**CCR-VIA -- COMITATO DI COORDINAMENTO REGIONALE PER LA
VALUTAZIONE D'IMPATTO AMBIENTALE**

Giudizio n° 2894 del 19/04/2018

Oggetto Impianto di trattamento e recupero rifiuti plastici da ubicarsi nel Comune di Cellino Attanasio (TE)

Tipo procedimento VERIFICA DI ASSOGGETTABILITA' AMBIENTALE ai sensi dell'art. 19 del D.Lgs. N° 152/2006 e ss.mm.ii.

Figura 6. Layout dell'impianto (da elaborato)

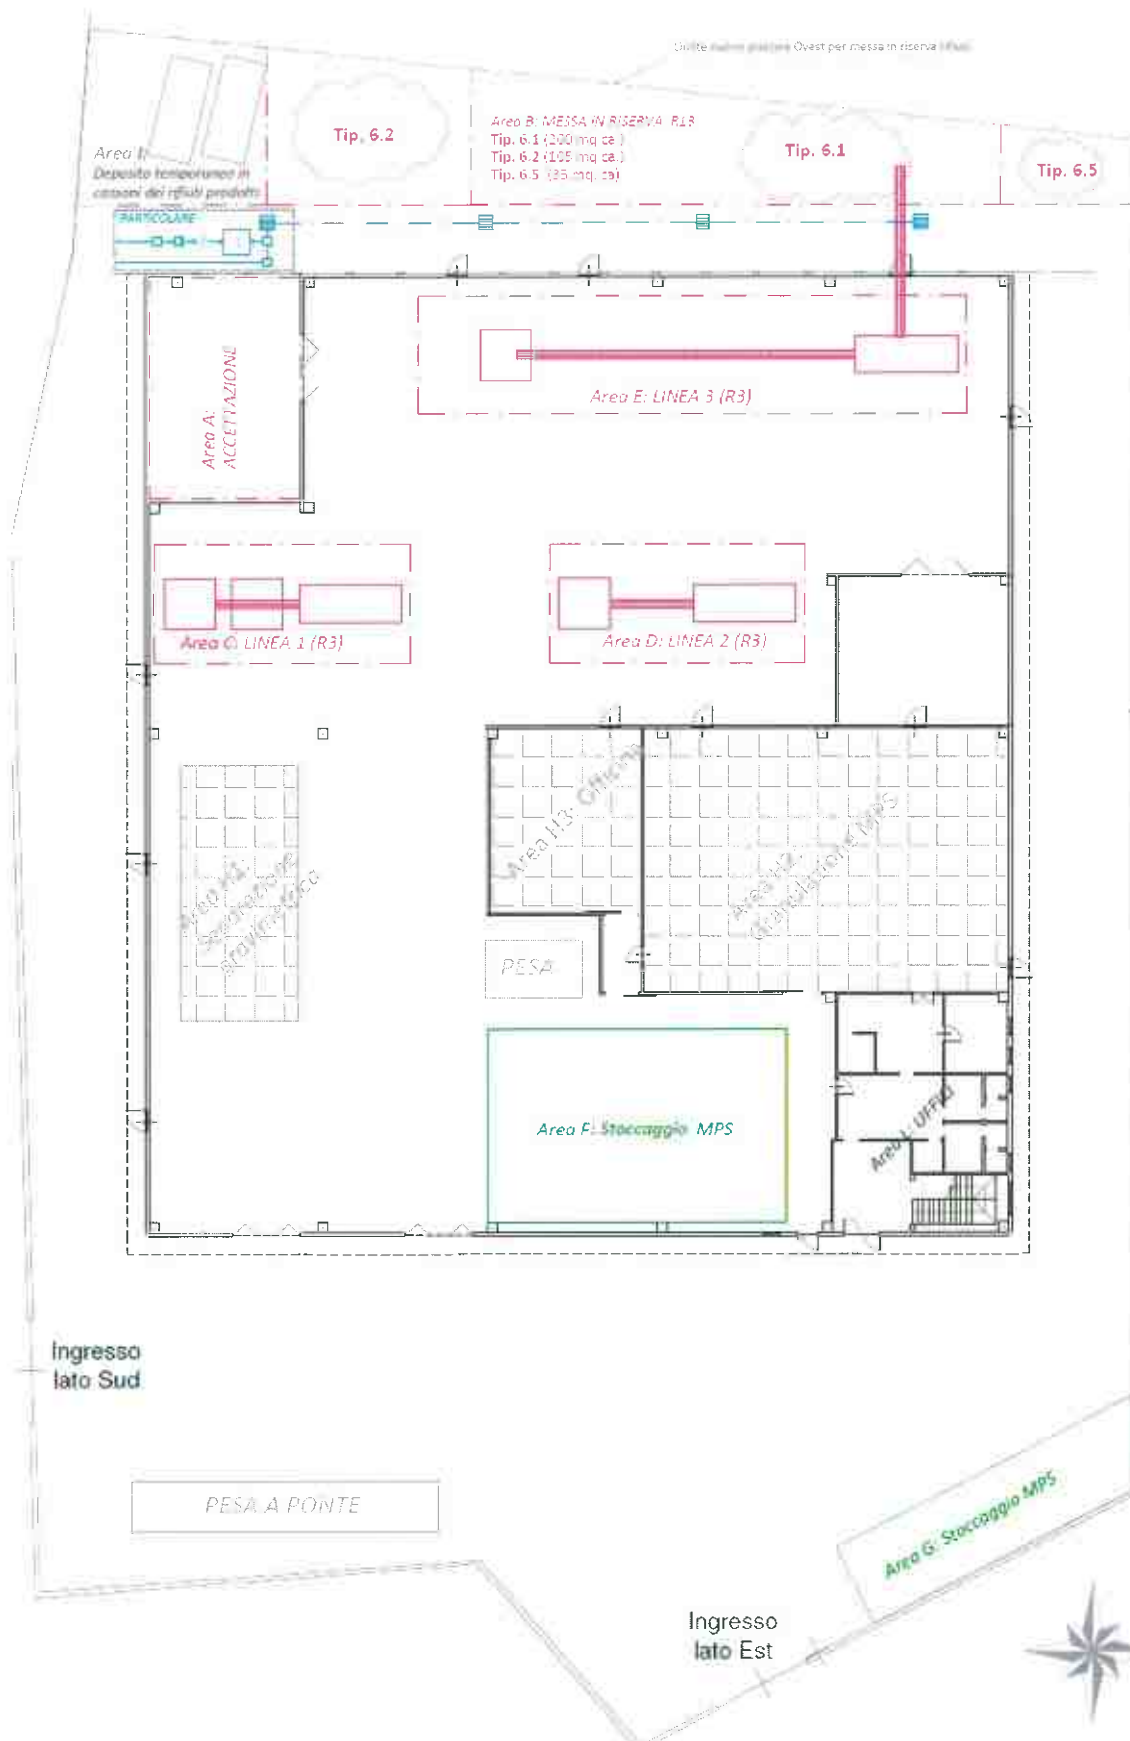
- 1) Occorre che l'azienda definisca i quantitativi istantanei ed annui di rifiuti per ciascuna tipologia (6.1, 6.2, 6.5 con riferimento al DM 5/2/98) di cui intende effettuare la messa in riserva e il recupero R3, nonché chiarire in dettaglio quali tipi di recupero intende effettuare per tutte le tipologie di rifiuto sulle tre linee e nell'area H.

- 2) Con riferimento al QRE prodotto, deve essere specificata l'ubicazione del camino e le aree per le quali è previsto il convogliamento delle emissioni devono essere convogliate e depurate tutte le emissioni diffuse tecnicamente convogliabili. Per la linea di estrusione, occorre che la ditta descriva in dettaglio il processo e se lo stesso possa generare emissioni in atmosfera.

- 7) Trasmettere planimetria delle reti idriche di approvvigionamento e di scarico.
